Modulo per la presentazione delle osservazioni per i piani/programmi/progetti sottoposti a procedimenti di valutazione ambientale di competenza statale

Progetto di potenziamento dell'impianto eolico di Andretta - Bisaccia (AV). Smantellamento 47 aerogeneratori esistenti e realizzazione di 14 nuovi aerogeneratori, per una potenza complessiva di 63 MW.

Codice procedura: 4828; Proponente: ERG Wind 4 S.r.l.

Analisi degli impatti cumulativi di una proposta repowering sui parchi WinBis e CerBis

Figura 11 – Impatto dovuto al proposto impianto del proponente. Da qui si vede che l'ombreggiamento intermittente della parte nord del parco proposto pone la gran parte dei ricettori a rischio di un impatto superiore alle 50 ore all'anno e in alcuni casi fino a 200 ore all'anno.

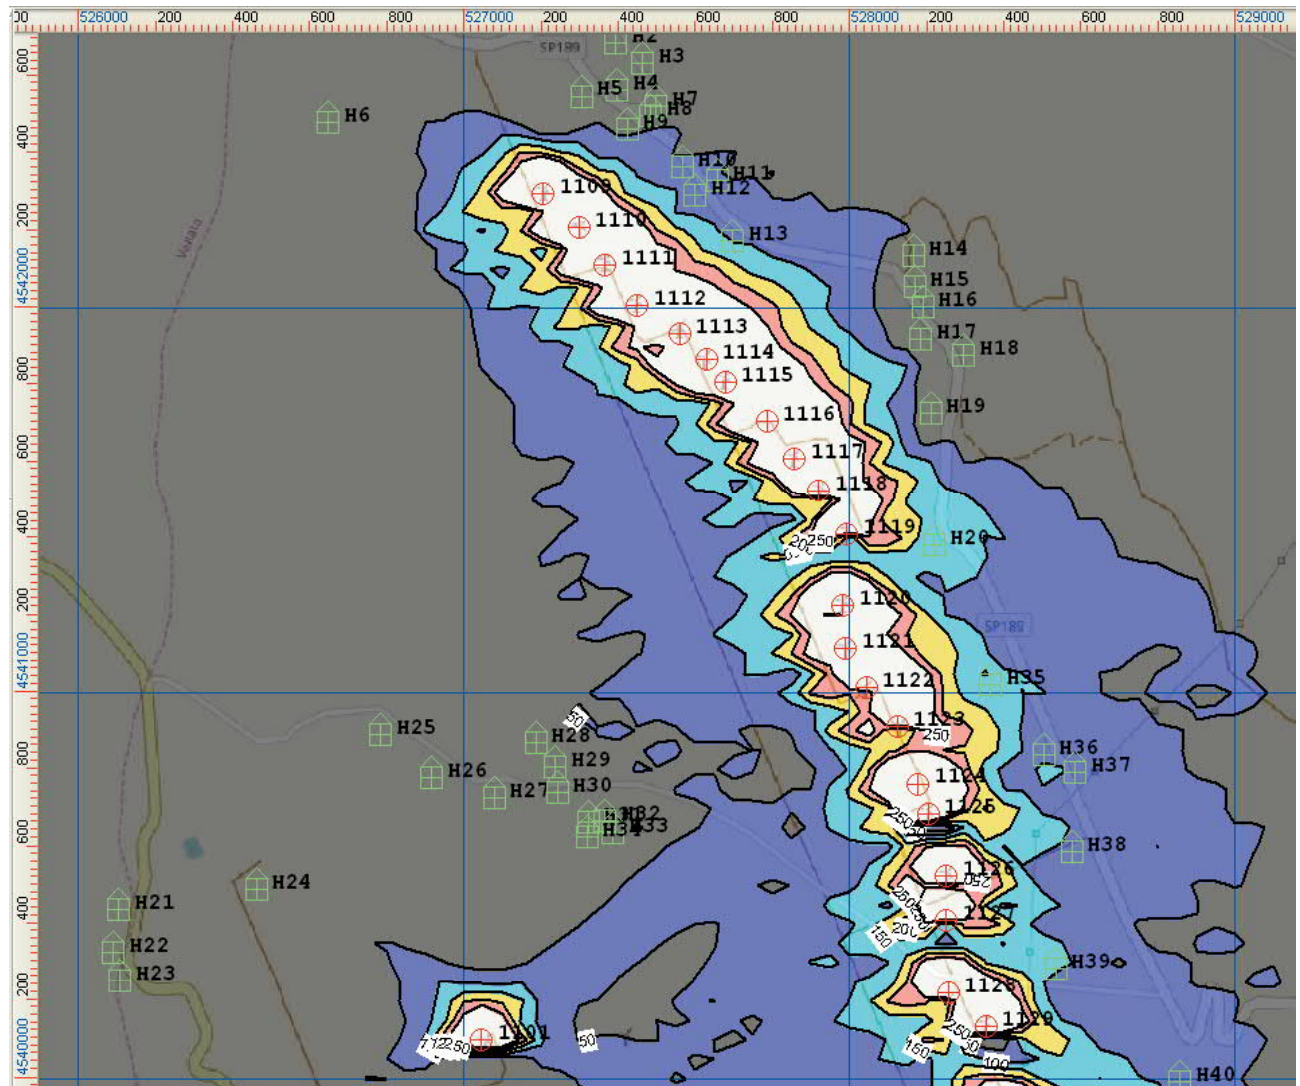
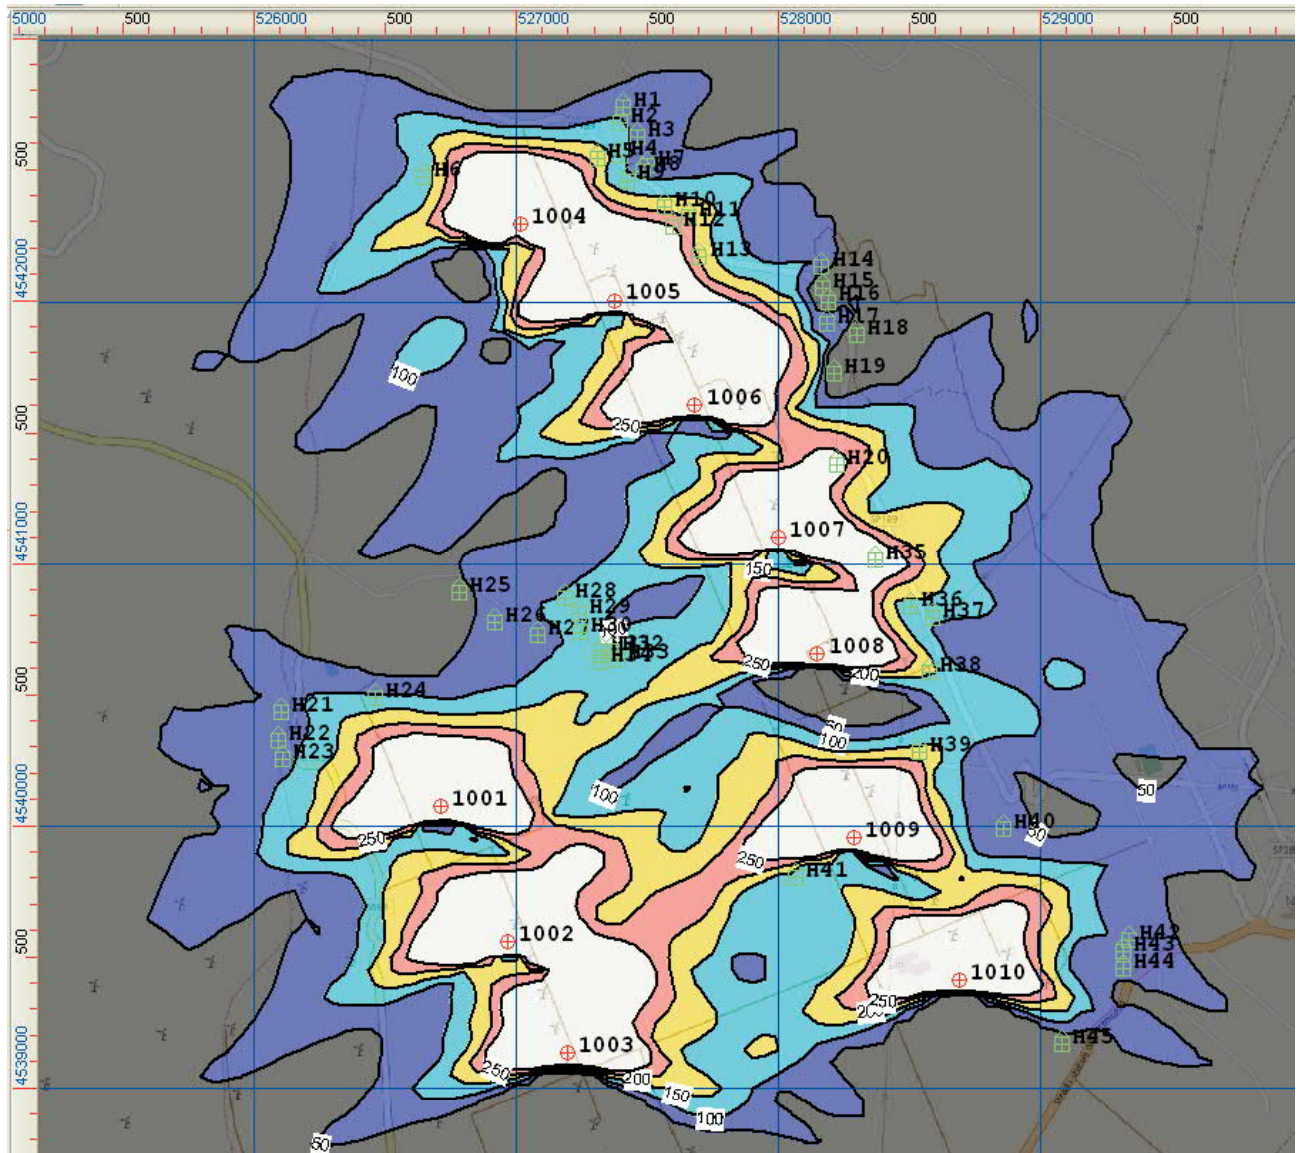
Nelle figure seguenti abbiamo calcolato quale sia l'ombra massima astronomica del progetto. Si passa dal progetto attuale in Figura 10 nel quale l'ombreggiamento intermittente è un fenomeno che interessa per meno di 50 ore la gran parte dei recettori della zona ad un progetto in Figura 11 che aumenta drasticamente fino a quadruplicare l'impatto come ad esempio nel ricettore R12 (passa da circa 15 ore/anno a 212 ore/anno).

Figura 12 – Impatto su Bisaccia nuova dell’ombra intermittente. Tra le zone colpite oltre 30 ore/anno (blu) una parte visibilmente urbanizzata

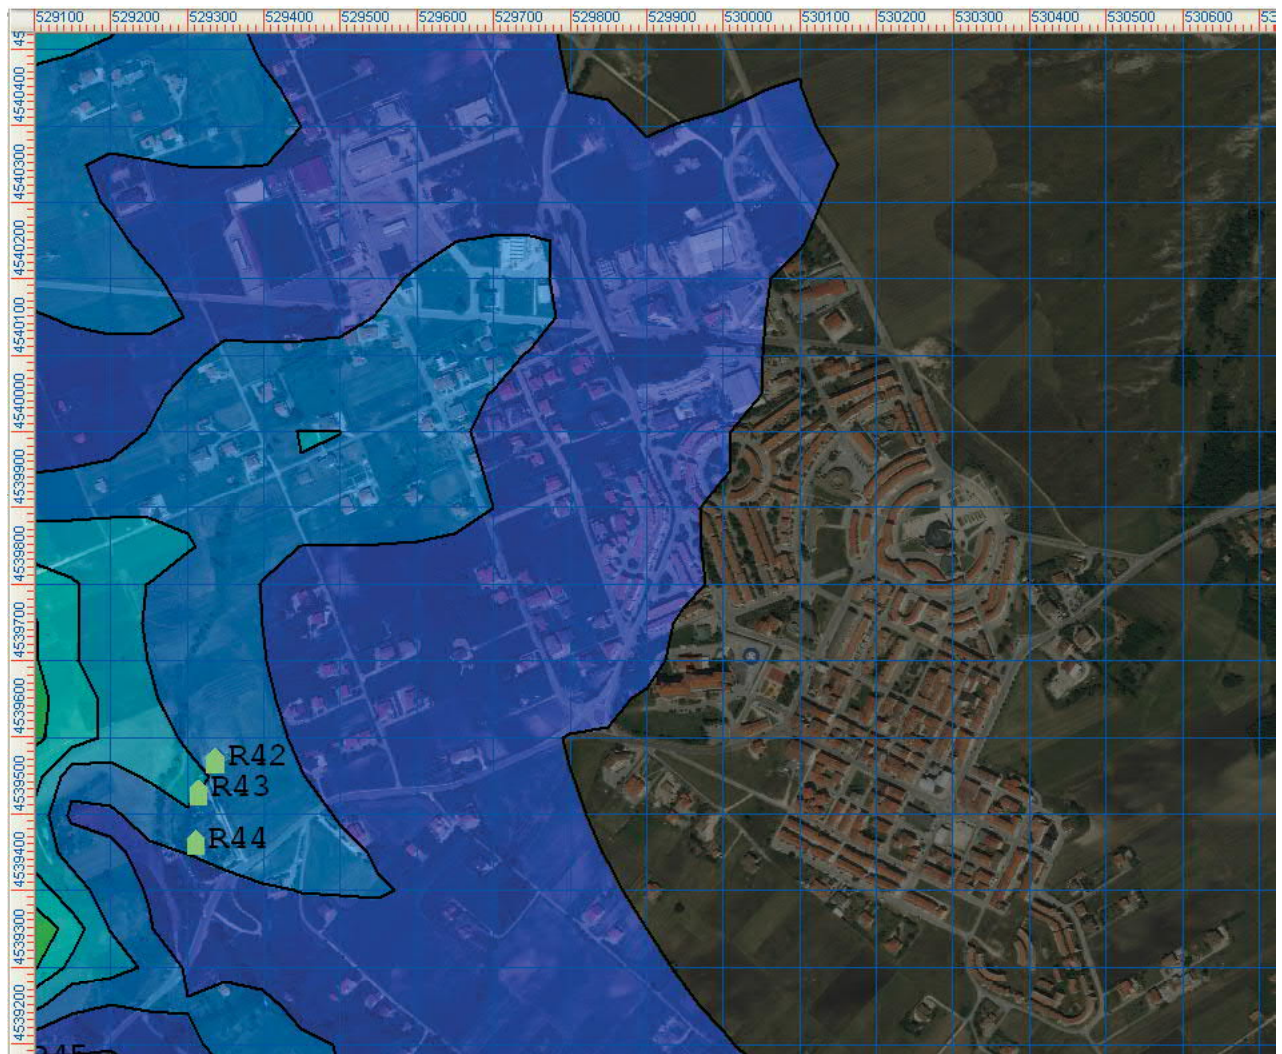
L'impatto dell'ombreggiamento intermittente investe anche recettori che non sono stati elencati dal proponente e in particolare aree densamente abitate di Bisaccia con valori nettamente superiori alle livelli massimi utilizzati internazionalmente (vedi Figura 12).

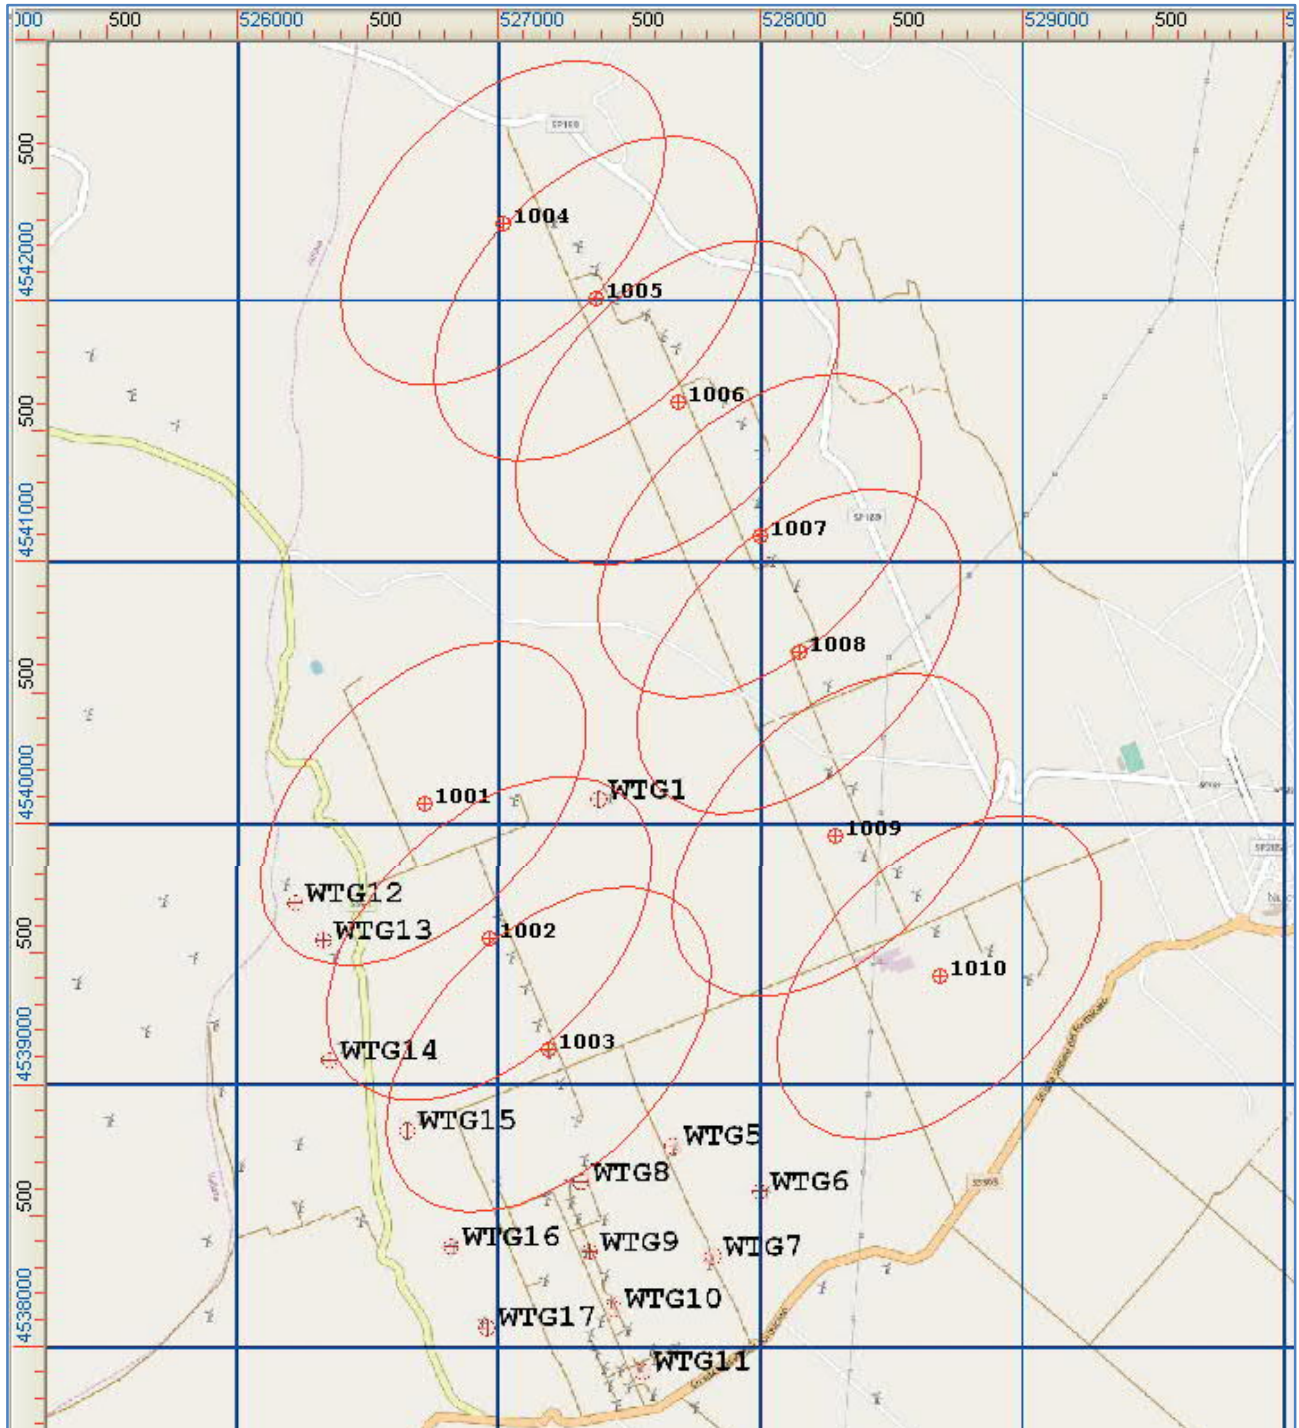
Come si vede dalle immagini le macchine R-BS01, R-BS02, R-BS03, e R-AD01 (1001, 1002, 1003, 1014 nelle immagini) del proponente non soddisfano il requisito minimo della distanza di 5 diametri sulla direzione

prevalente del vento e di 3 diametri sulla direzione perpendicolare a quella prevalente del vento dagli aerogeneratori Winbis.

- 1) che siano eliminati/delocalizzati gli aerogeneratori del menzionato progetto di potenziamento di ERG Wind 4 S.r.l., identificati con i codici R-BS01, R-BS02, R-BS03, R-BS04, R-BS05, R-BS06, R-BS07, R-BS08, R-BS09, R-BS10, in quanto interferenti con quelli dell'impianto eolico in esercizio di titolarità di WinBis S.r.l. identificati con i codici WTG1, WTG5, WTG6, WTG12, WTG13, WTG14, WTG15, WTG16, WTG17, e con quello dell'impianto eolico in esercizio di titolarità di CERBIS S.r.l. identificato con il codice WTG8 nonché pregiudizievoli per le scriventi società nei termini evidenziati
